改善箇所説明図

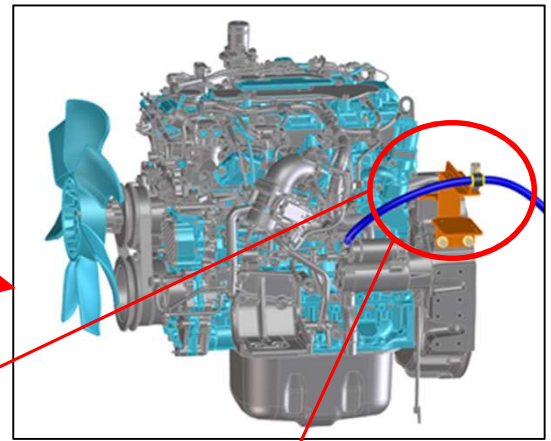
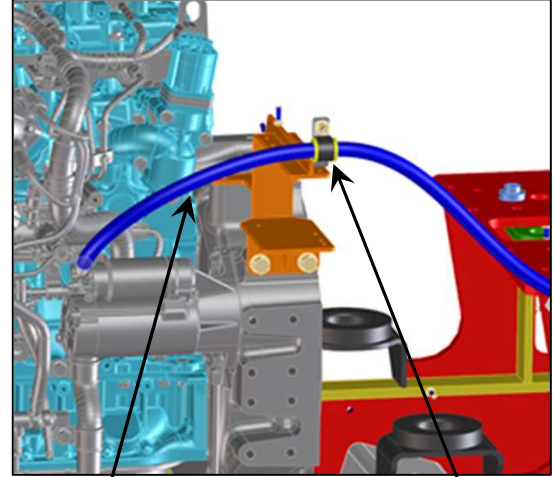
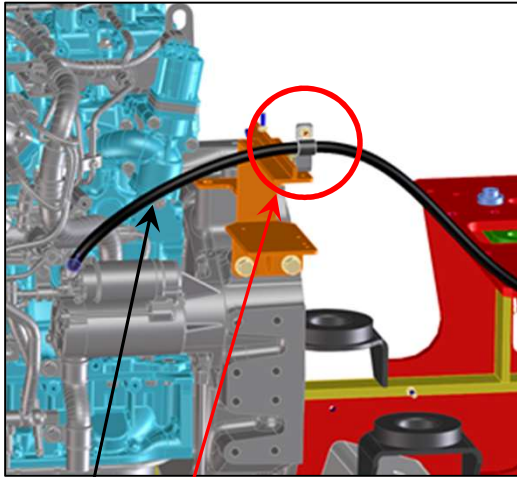
クランプ 基準不適合発生箇所

基準不適合発生箇所

ロータリ除雪車の電気装置において、配線の固定方法が不適切なため、走行振動によりスタータモータ配線と配線クランプがこすれ、被覆が損傷するものがある。そのため、そのまま使用を続けると、損傷部とクランプ間でショートし、最悪の場合火災に至るおそれがある。

対策品クランプ

スタータモータ配線 (保護材付)

全車両、保護材付のスタータモータ配線に交換し、対策品クランプで固定する。
